Keitimo Nurodymas Nr. 9/VGTU (dėl papildomų inžinerinių sistemų įrengimo Elektronikos fakultete).

Projekto pavadinimas: „VGTU Elektronikos, Mechanikos ir Transporto inžinerijos fakultetų mokomojo korpuso (Plytinės g. 25, Vilnius) statybos darbai su darbo projekto BIM (angl. Building Information Modeling – Statinio informacinis modelis) aplinkoje parengimu“

Data: 2022 m. spalio 17 d.

Dėl papildomų inžinerinių sistemų įrengimo Elektronikos fakultete Plytinės g. 25, Vilniuje.

Patalpa 14.5-14

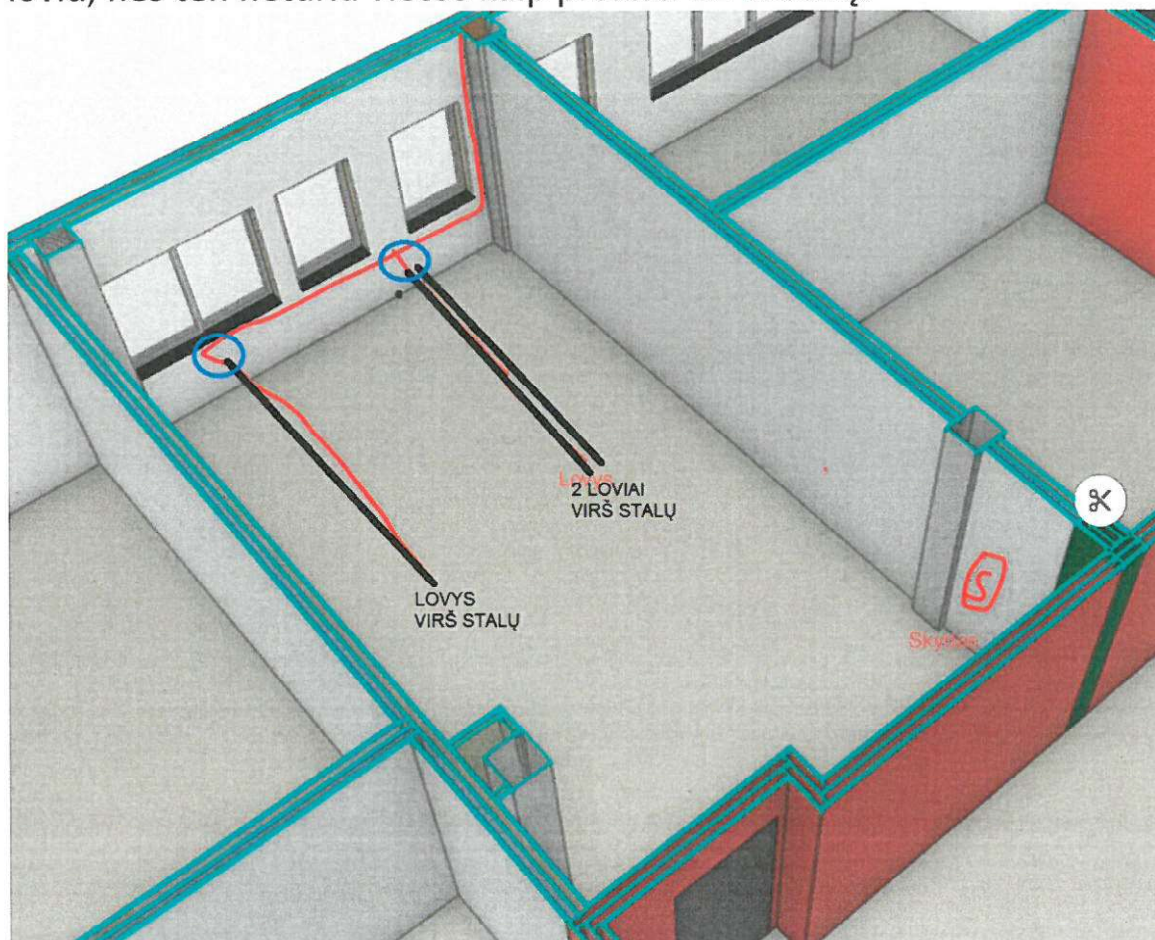
Kabelis- 5x6 Cu. Instaliuota galia 24kW. Skydą statome prie dėstytojo stalo, prie pat kolonos. Kabeliai pakils už gipso, bet prie lango nusileis loviu, nes ten neturiu vietos kaip prakišti 12 kabelių.

Patalpa 14.5-12

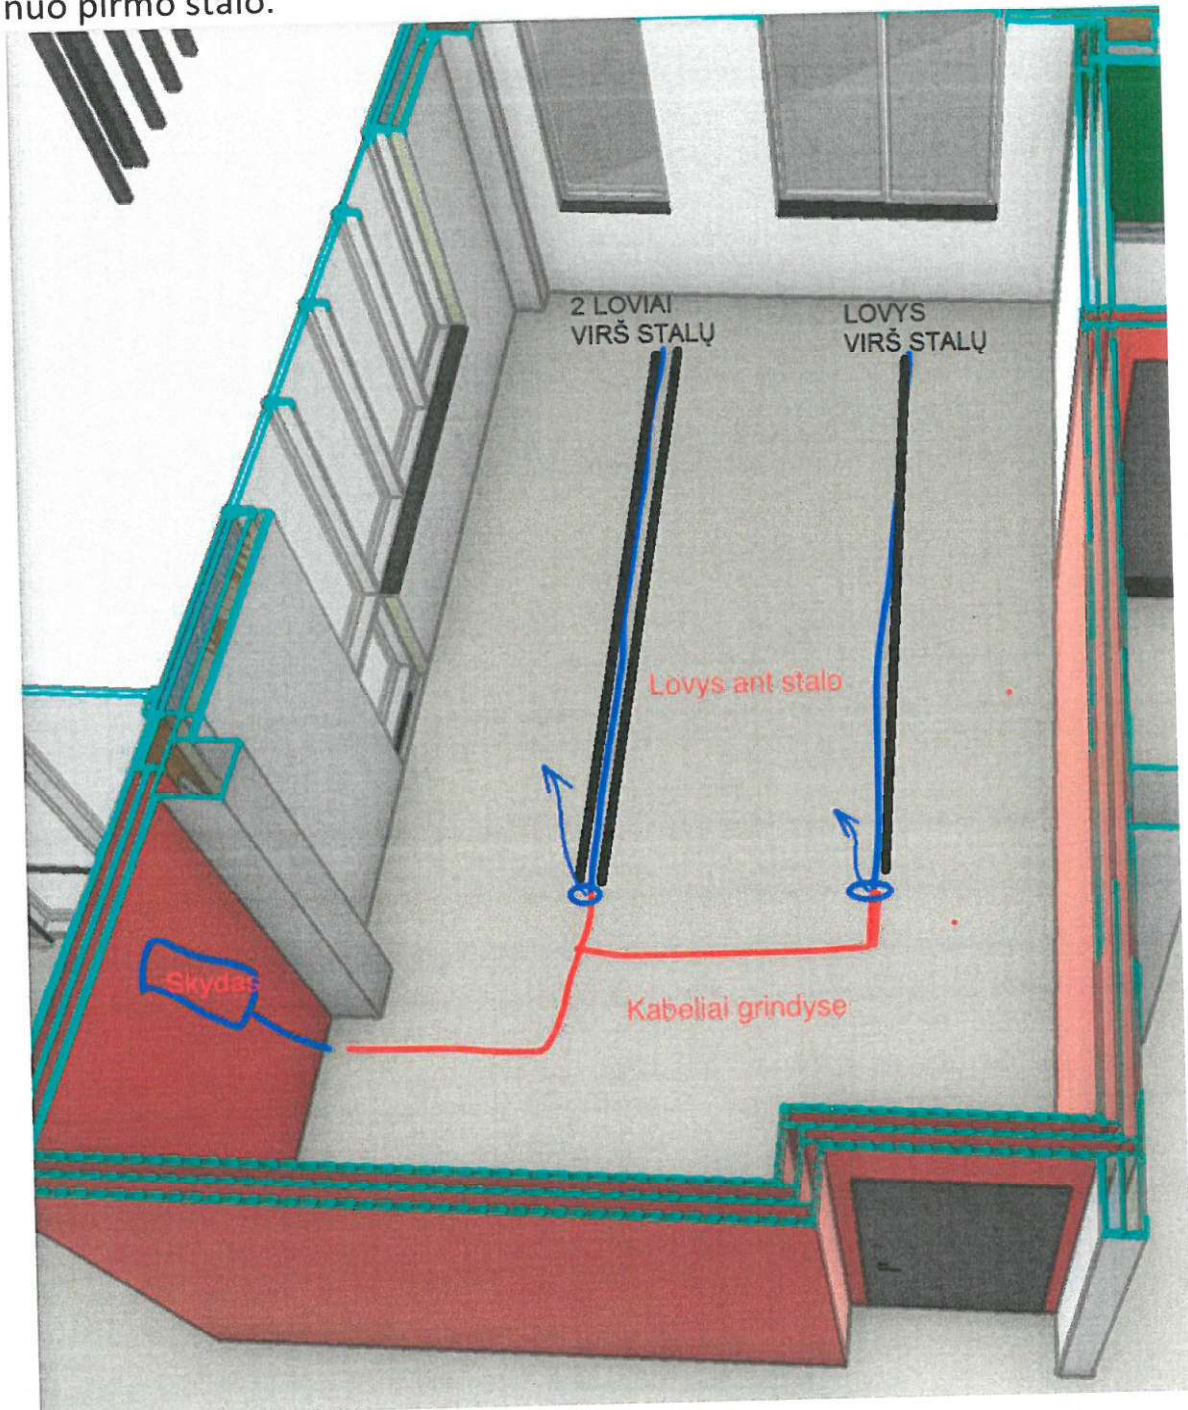
Kabelis 5x6 Cu. Instaliuota galia 24kW. Skydą statome prie dėstytojo už kolonos. Maitinimo kabelis iš viršaus, kiti kabeliai per grindis. Stovas nuo pirmo stalo.

Patalpa 14.5-13

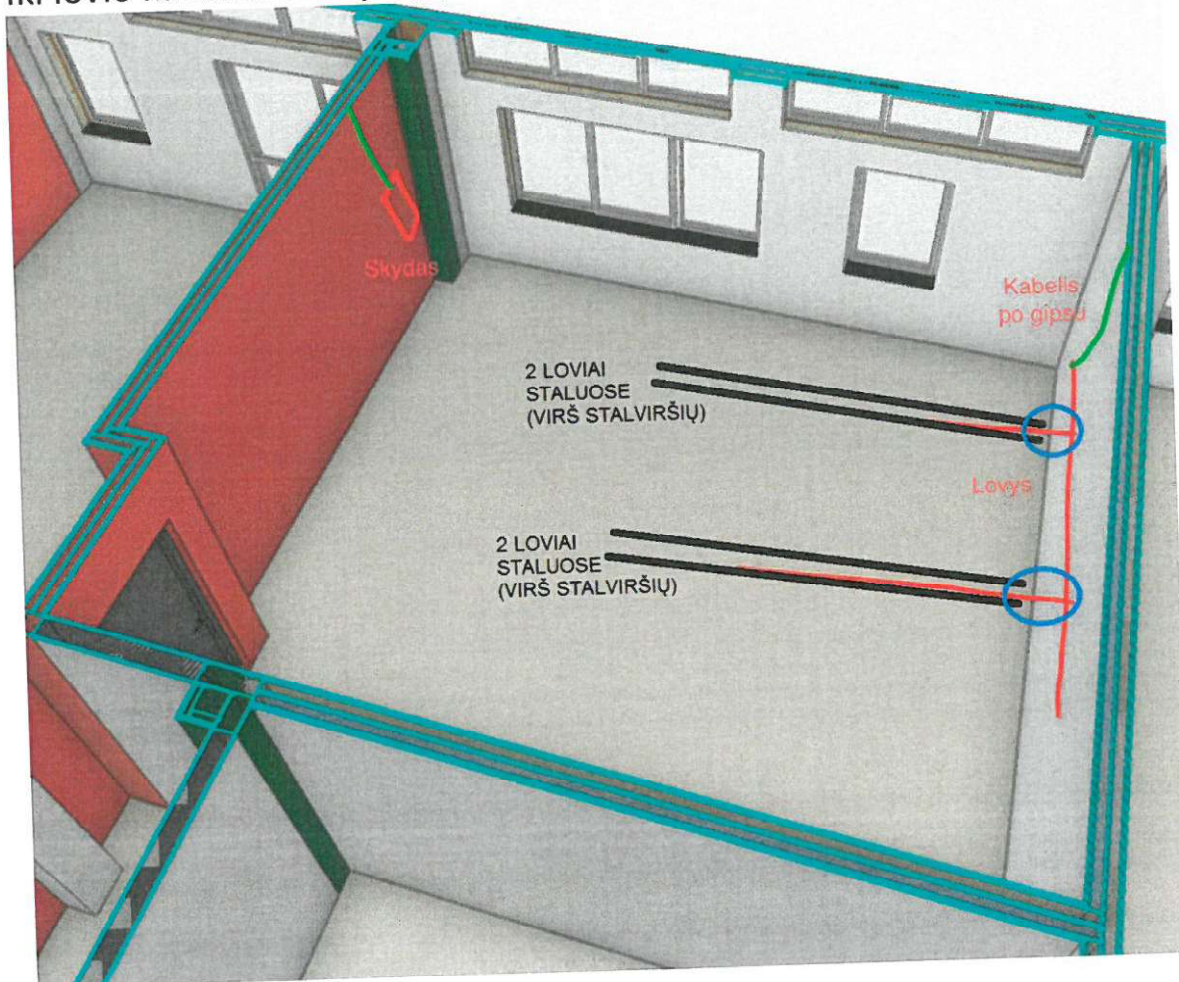
Kabelis 5x6 Cu. Instaliuota galia 24kW. Skyda statome prie dėstytojo. Kabeliai iki skydo atkeliauja lubomis ir nukeliauja į kitą pusę lubomis. Iki lovio kabeliai eina po gipsus ir toliau naudojame lovius.

Patalpa 14.5-10

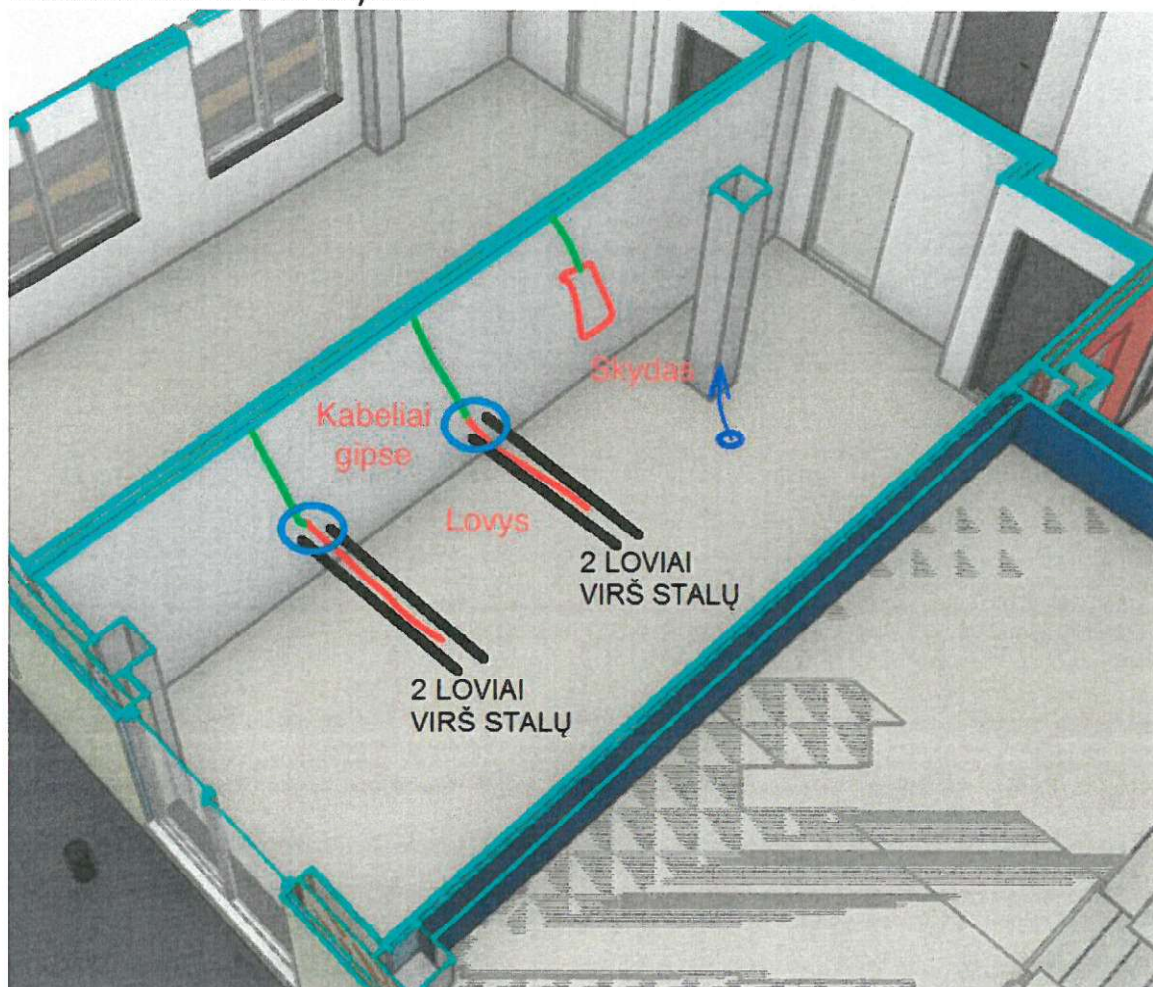
Kabelis 5x4 Cu. Instaliuota galia 16kW. Skydą statome prie Sp-1. Kabeliai sienoje ir iki lovių bus už gipso plokštės. Dviem stalų eilėms negaliu naudoti esamų išvadų, nes ten viena grupė yra. Stalui prie kolonos panaudosime iš grindų esančius išvadus, bet jis bus maitinamas iš kito skydo.

Patalpa 14.5-11

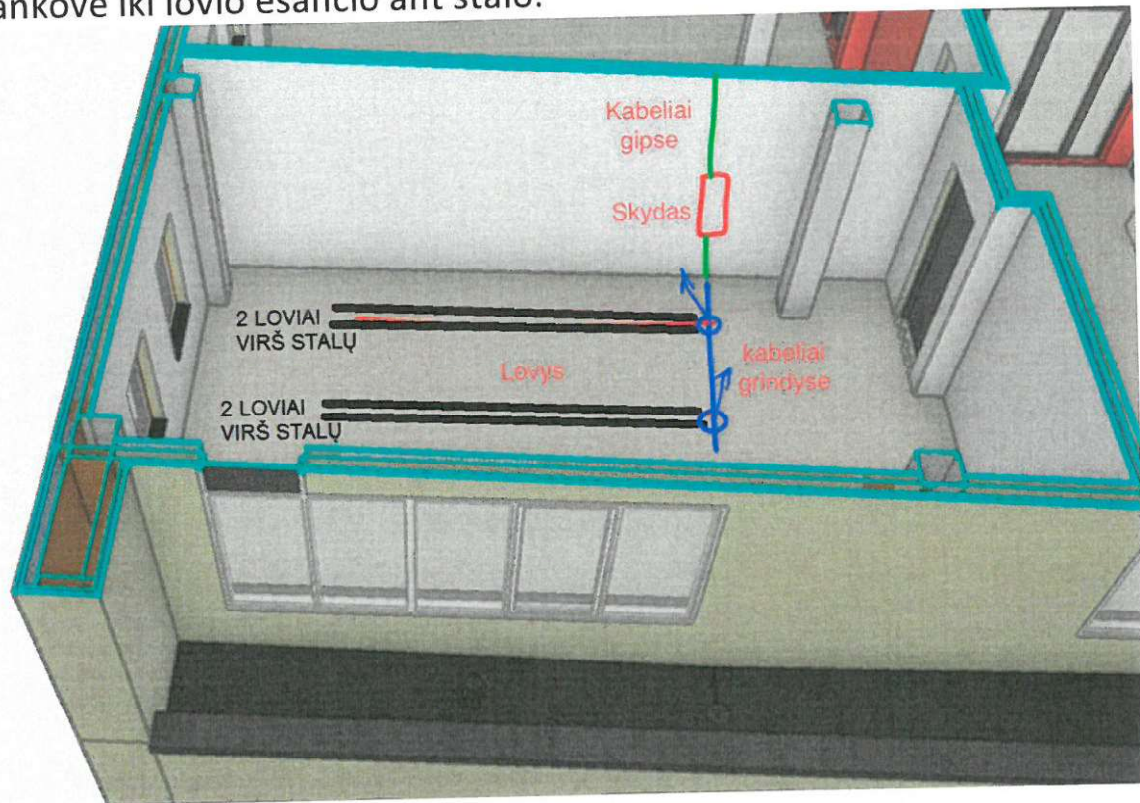
Kabelis 5x6 Cu. Instaliuota galia 24kW. Skydą statome prie SP-1.
Kabeliai iki jo ateina už gipso. Po to keliauja po grindimis ir pakyla rankove iki lovio esančio ant stalo.

Patalpa 14.5-9

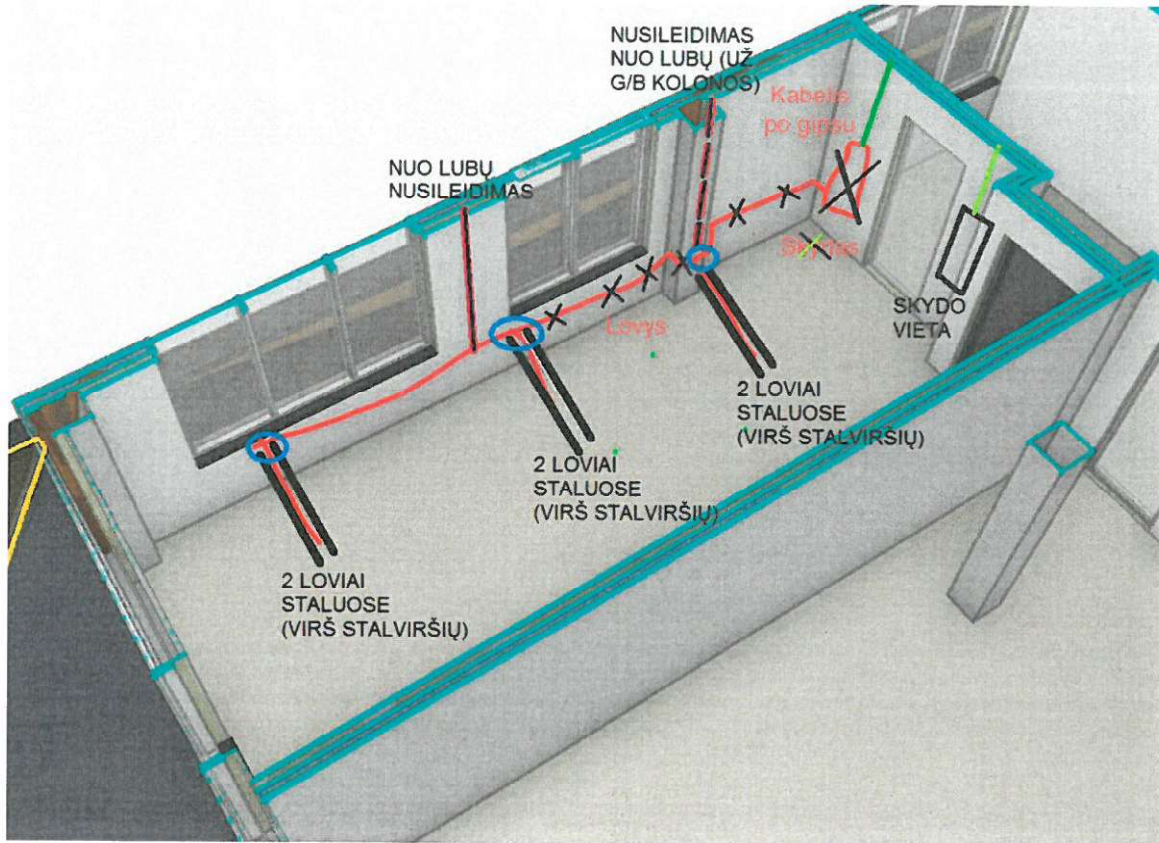
Kabelis 5x4 Cu. Instaliuota galia 18kW. Kabelis iki skydo eina sienoje. Nup skydo eina lovys. Stalų eilėms negaliu naudoti esamų išvadų, nes ten viena grupė yra.
